改善箇所説明図

基準不適合箇所：前照灯(すれ違いビーム)

基準不適合箇所

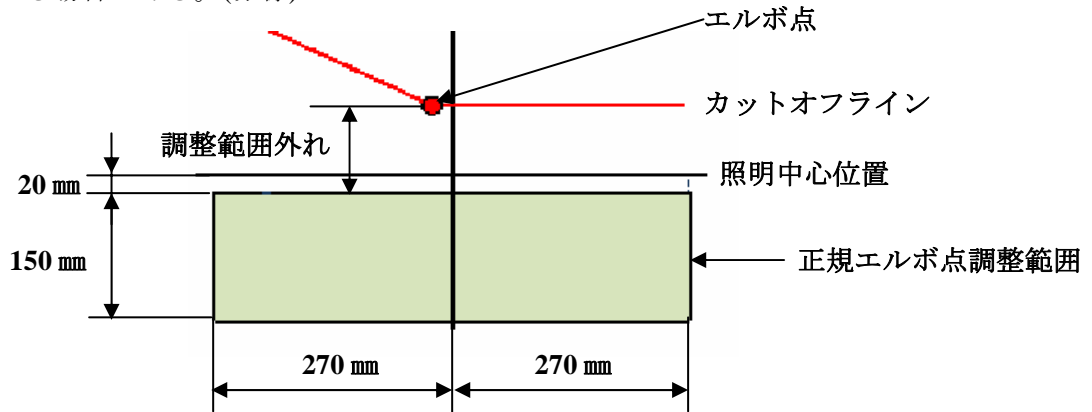
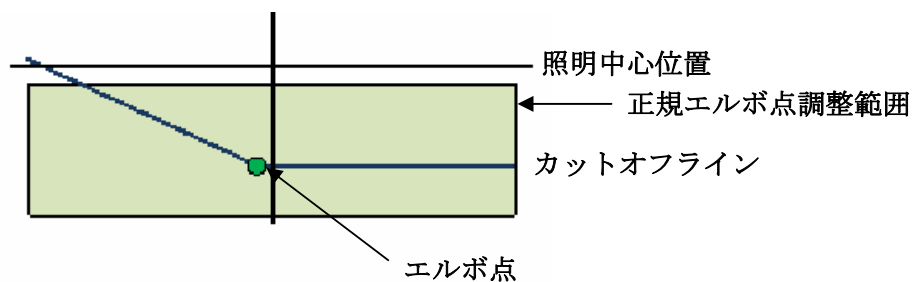
ホイール・クレーンの前照灯において、車両生産時の前照灯(すれ違いビーム)照射方向の調整方法が不適切だったため、調整値が基準範囲から外れ保安基準に適合していないおそれがある。

改善前 エルボ点が正規調整範囲より外れ、カットオフラインが照明中心より上がっている場合がある。(赤線)

全車両、前照灯(すれ違いビーム)照射方向を点検し、照射方向が不適切なものは保安基準に適合するように調整する。

改善後 エルボ点が正規の調整範囲になるよう再度調整する。
